ESCLARECIMENTO DE DÚVIDAS Nº 001/LALI/2018 – 26/10/2018
LICITAÇÃO Nº 023/LALI-1/SBUL/2018

Contratação dos serviços técnicos especializados de engenharia para desenvolvimento dos projetos básicos, executivos e obras de reforma, ampliação e modernização do Terminal de Passageiros do Aeroporto de Uberlândia/Ten. Cel. Aviador César Bombonato.

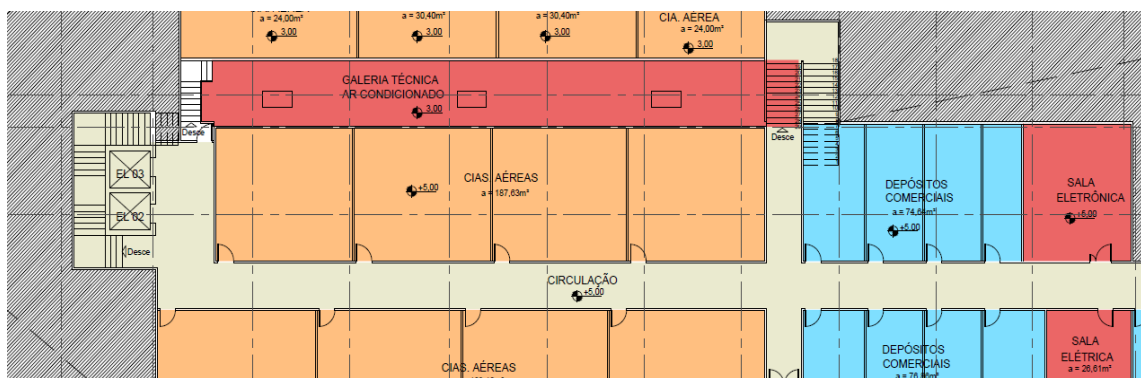
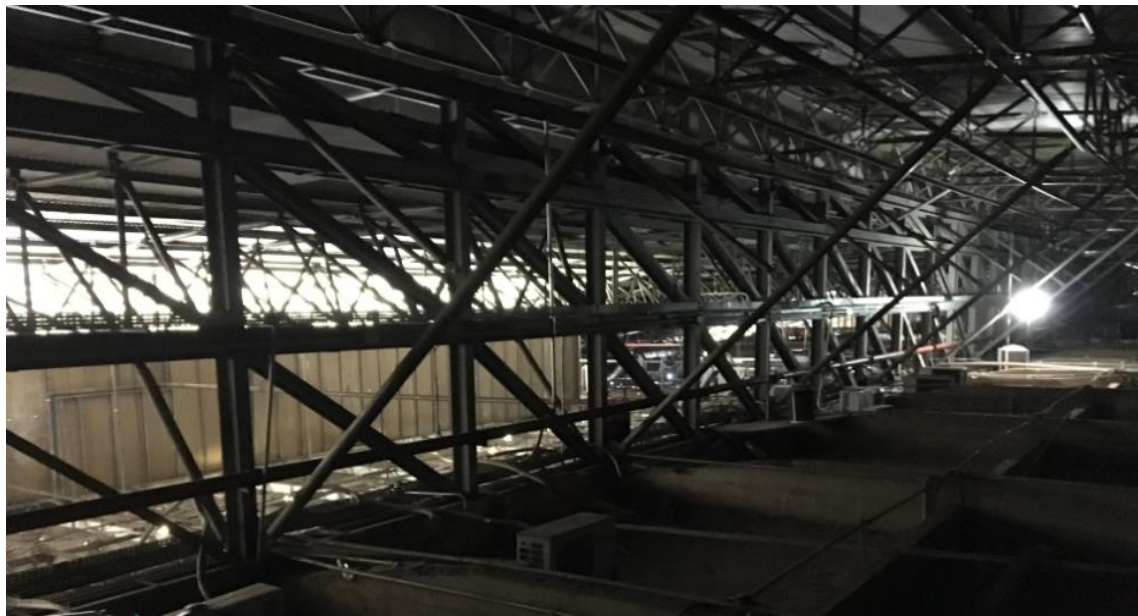
- 4.1. Gostaríamos de solicitar os anteprojetos em DWG, visando a possibilidade de realizarmos os levantamentos de quantidades de forma mais eficaz.
- 4.2. No item 12.1.1. DOCUMENTAÇÃO RELATIVA À QUALIFICAÇÃO TÉCNICA são exigidos, entre outros itens que a empresa tenha em seu quadro responsáveis técnicos que detenham dos atestados abaixo:

Entendemos que podemos considerar um mesmo profissional que possua as duas funções comprovadas em atestados para os dois itens. Está correto nosso entendimento?

- 4.2 O Coordenador de Projetos exigido no item “f.2.1” poderá ser responsável técnico de 01 (uma) disciplina do item “f.1”.
- 4.3. Pedido negado pela autoridade competente – Diretor de Operações e Serviços Técnicos da INFRAERO.
